PELLAVAMÄENTIEN ASEMAKAAVA JA ASEMAKAAVAN MUUTOS nro 3557

VUOROVAIKUTUSKOOSTE

PELLAVAMÄENTIE, ASEMAKAAVA JA ASEMAKAAVAN MUUTOS KAAVA NRO 3557

KAAVALUONNOKSEN YHTEEENVEDOT ESITETYSTÄ PALAUTTEESTA JA NIIHIN LAADITUT VASTINEET

Carunan liitekartat

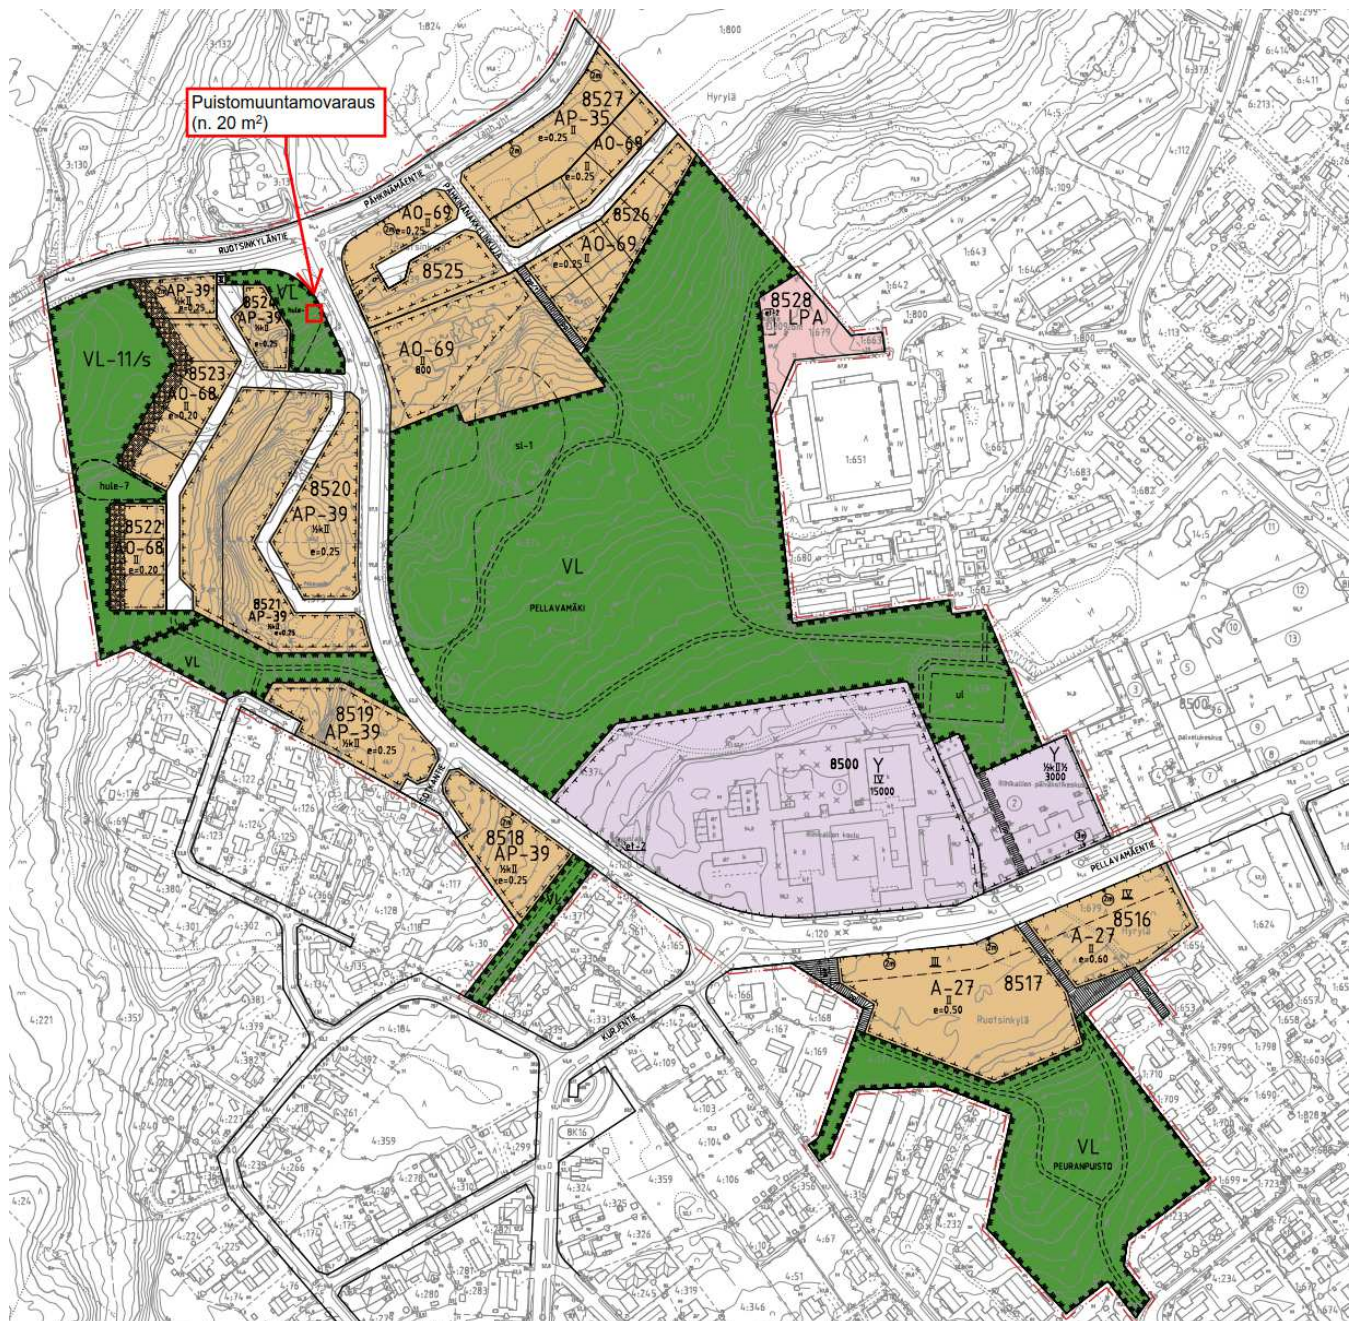
Kaava-alueella on Caruna Oy:n sähköjakeluverkkoa oheisen liitteen 1 mukaisesti. Sinisellä viivalla on esitetty 20 kV johdot ja 0,4 kV johdot vihreällä ja vaaleanpunaisella. Ilmajohdot on esitetty yhtenäisellä viivalla ja maakaapelit katkoviivalla.

Kaavan myötä sähkönkäyttö alueella kasvaa ja tämä vaatii uuden puistomuuntamon alueelle.

Pyydämme, että kaavaan varataan tarvittavat maa-alueet (n. 20 m²) uudelle puistomuuntamolle, joka on esitetty liitteessä 2. Puistomuuntamoina käytämme Carunan rakentamistapaohjeen mukaisia vakiorakenteisia ja -värisiä muuntamoita.

Vastine: Asemakaavakarttaan on merkitty tilavaraukset (20 m²) Pellavamäentien varteen olemassa olevalle ja uudelle puistomuuntamolle. Uuden puistomuuntamon paikasta on neuvoteltu Carunan edustajan kanssa.
